Reykjavík, 5. maí 2026
USK26020173

Tillaga að listaverki við Snorrabraut 62 í Reykjavík – Fyrirspurn til skipulagsfulltrúa

Mynd af Borgarvefsjá, rauður kross er leiðbeinandi staðsetning, ákvörðun á staðsetning skal skoðuð í upphafi framkvæmdar þegar búið er að merkja fyrir núverandi lögnum.

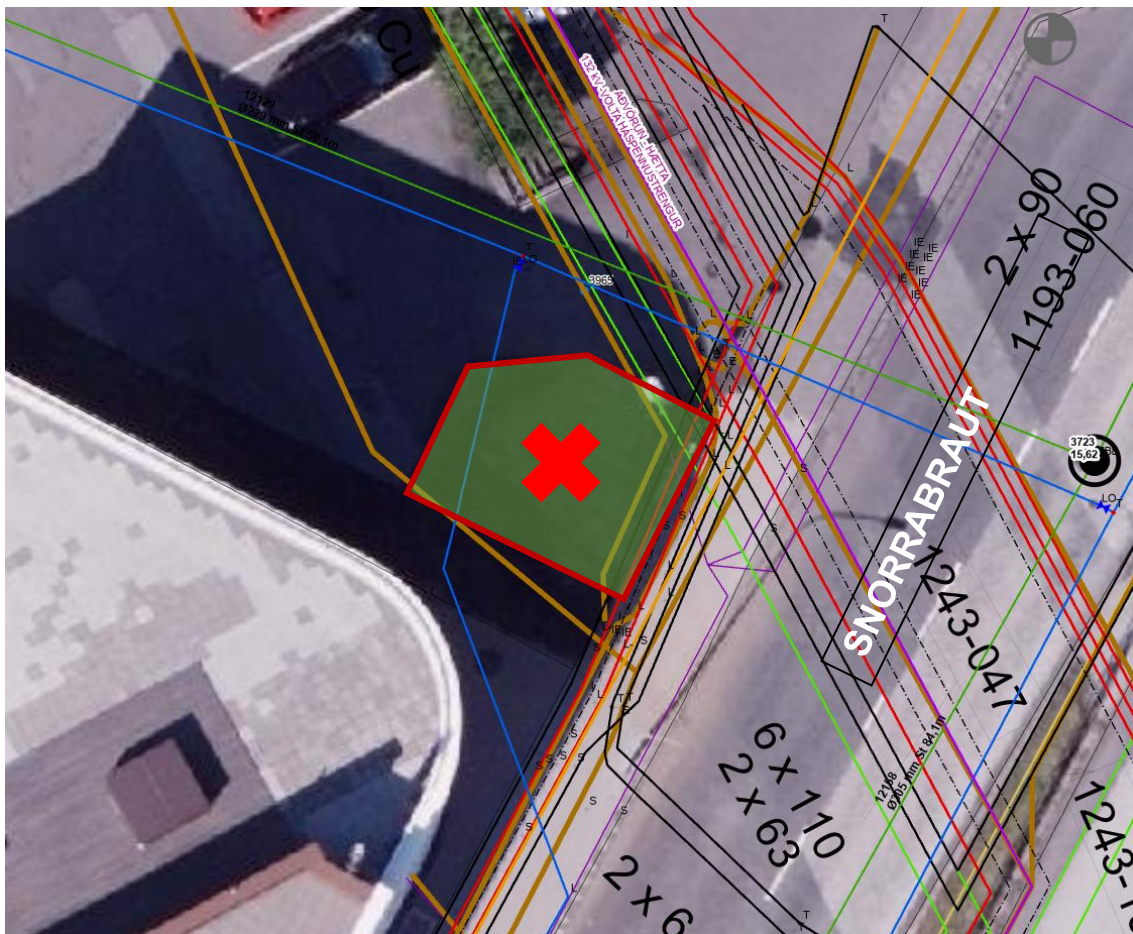
- Reykjavíkurborg er lóðarhafi og rekur starfsemi á Snorrabraut 58, í því samhengi hefur tillaga að staðsetningu ekki áhrif á starfsemi þeirrar lóðar.
- Skoðaðar voru aðkomuleiðir að lóð nr. 58 og 62 og hefur staðsetning listaverks ekki áhrif á aðgengi að lóð né innan hennar.
- Við staðsetningu á listaverki á þessum tiltekna stað þarf að hafa eftirfarandi í huga:
 - Á gatnamótum, í götu og gangstétt er töluvert magn af lögnum í jörðu og gæta skal þess við framkvæmd að raska verði ekki á þeim og skal sóna þær/merkja legu þeirra, áður en framkvæmd hefst. Staðsetja skal listaverkið fyrir miðju grasflatar, þar sem engar lagnir eru.

- Framkvæmd og staðsetning á listaverki skal ekki skerða aðkomuleiðir, bæði gangstétt og götu. Tryggja skal að umferðaröryggi við þá staðsetningu sem valin verður.
- Tryggja skal að ekki skapist hávaði frá listaverkinu sem berist til íbúða í húsinu, verður að tryggja það fyrir uppsetningu á verkinu.
- Listaverkið skal ekki staðsett með þeim hætti að það blasi við þegar horft er út um glugga efri hæða hússins. Æskilegt er að rellan sjálf verði staðsett á milli hæða.
- Útsýni úr íbúðum skal ekki skerðast á nokkurn hátt vegna listaverksins.

- Skipulagsfulltrúi tekur jákvætt í staðsetningu á listaverki við Snorrabraut 58.
- Fylgja skal umsögnum frá Skrifstofu samgangna og borgarhönnunar og Lóðum, löndum og eignum.
